1.1 CONCEPTO TÉCNICO No. CT:	**6729**
1.2 ÁREA:	Técnica y de Gestión
1.3 COORDINACIÓN:	Investigación y Desarrollo
1.4 REFERENCIA CRUZADA RADICADO FOPAE:	2012ER20829
1.5 RESPUESTA OFICIAL No.	RO-60686

2.1 SOLICITANTE:	CURADURÍA URBANA No. 3
2.2 PROYECTO:	CALLE 69 B SUR N° 1-24 ESTE
2.3 LOCALIDAD:	5. Usme
2.4 UPZ:	57. Gran Yomasa
2.5 BARRIO O SECTOR CATASTRAL:	Barranquillita
2.6 DIRECCIÓN:	Calle 69 B Sur No 1-24 Este
2.7 CHIP:	AAA0023XXXS
2.8 MANZANA CATASTRAL:	05
2.9 PREDIO CATASTRAL:	09
2.10 ÁREA (Ha):	0.016434 (*)
2.11 FECHA DE VISITA:	Diciembre 11 de 2012

Fotografía No. 1 Predio en donde se desarrollará el proyecto, ubicado en la Calle 69 B Sur No 1-24 Este de la localidad de Usme.

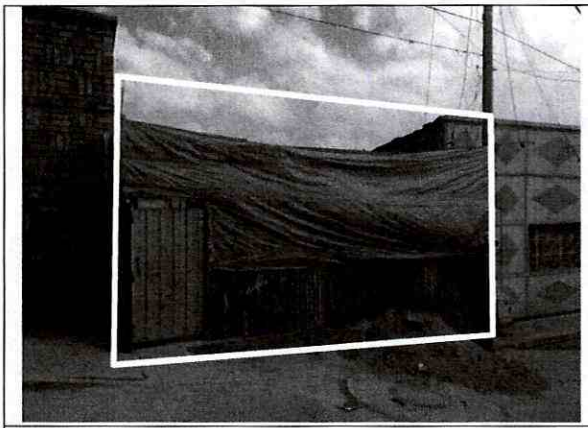
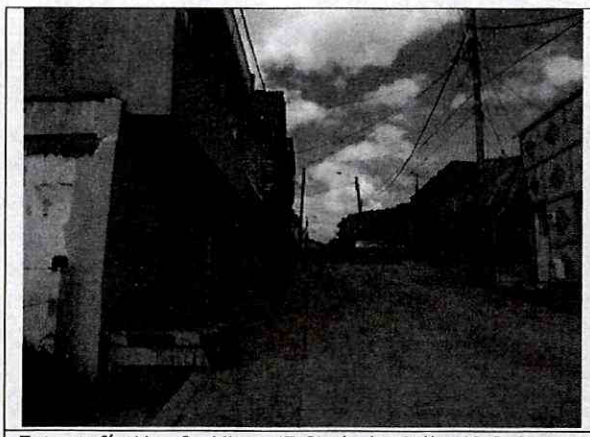
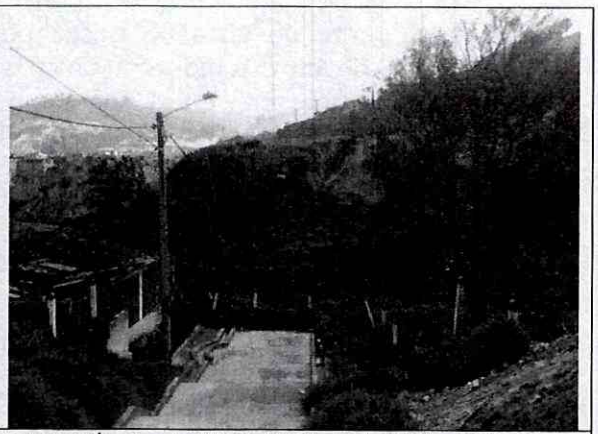
En el momento de la visita técnica, en el predio objeto del presente concepto técnico, se encontró un cerramiento en tela verde y teja de zinc; sin evidencias de afectación por procesos de remoción en masa de carácter local en su interior, ni de carácter general en la ladera o zonas aledañas al predio evaluado. (Fotografías No. 1 a 4).
